「彩」および「凜」ベッドをお取扱いのお客様へ

介護用ベッドの JIS 改正に伴う JIS 認証更新のご案内

JIS 規格の改正に伴うカタログ表示の変更について

K-195RX [1本]

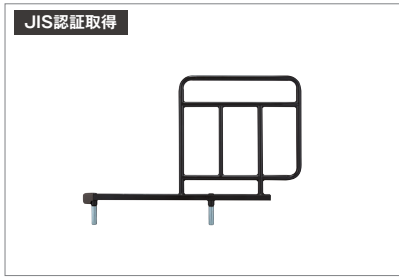
■ 和夢 彩 サイドレール追加 (3点) 【該当ページ】 P21

回転式アーム介助バー専用オプション

- 材質: スチール製
- 寸法: 長さ 52cm × 高さ (ボトム面より) 39.5cm
- 表面: 抗菌粉体焼付塗装
- 取付け方法: 低頭ボルト

K-195SX [1本]

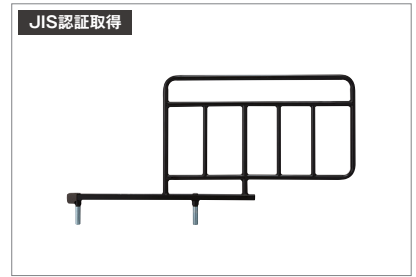
回転式アーム介助バー専用オプション

- 材質: スチール製
- 寸法: 長さ 42cm × 高さ (ボトム面より) 39.5cm
- 表面: 抗菌粉体焼付塗装
- 取付け方法: 低頭ボルト

K-195LX [1本]

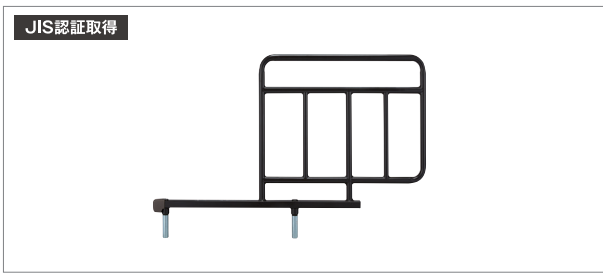
回転式アーム介助バー専用オプション

- 材質: スチール製
- 寸法: 長さ 66cm × 高さ (ボトム面より) 39.5cm
- 表面: 抗菌粉体焼付塗装
- 取付け方法: 低頭ボルト

K-195R (1本)

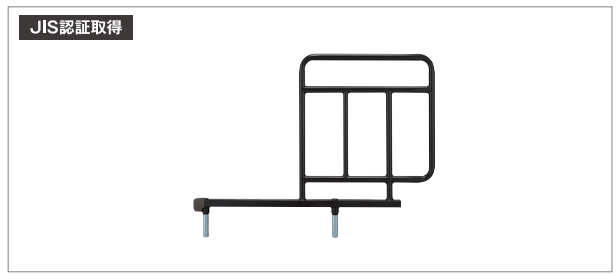
■ 和夢 凜 サイドレール追加 (2点) 【該当ページ】 P30

レギュラー、セミショートサイズ足側専用 TAIS コード: 00167-000238

- 材質: スチール製
- 寸法: 長さ 52cm × 高さ (ボトム面より) 41cm
- 表面: 抗菌粉体焼付塗装
- 取付け方法: ノブボルト
